產品變更通知單

Product Change Notification

PCN no	PCN2025070701	日期 Date	2025/7/17
主旨 Subject	**ARAID 5000 Casing & Tray Change**		
預估生效日期 Estimated Date of Change		2025/9/1

- ARAID 5000 Casing: Design Change
- ARAID 5000 Tray: Design Change

5000 Tray—背面視圖

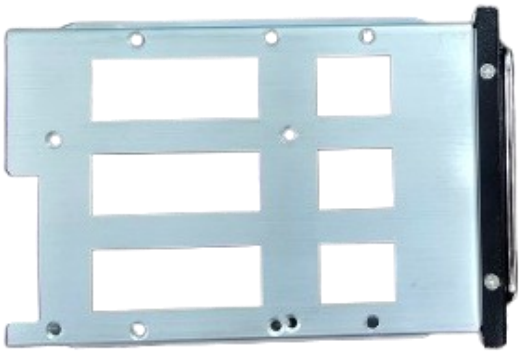
- **ARAID 5000 硬碟托盤：設計變更**

1. **原本設計**：托盤搭配矽膠滑軌
   變更後：一體成型托盤含滑軌

新舊版本 ARAID 抽取盒無法共用及相容
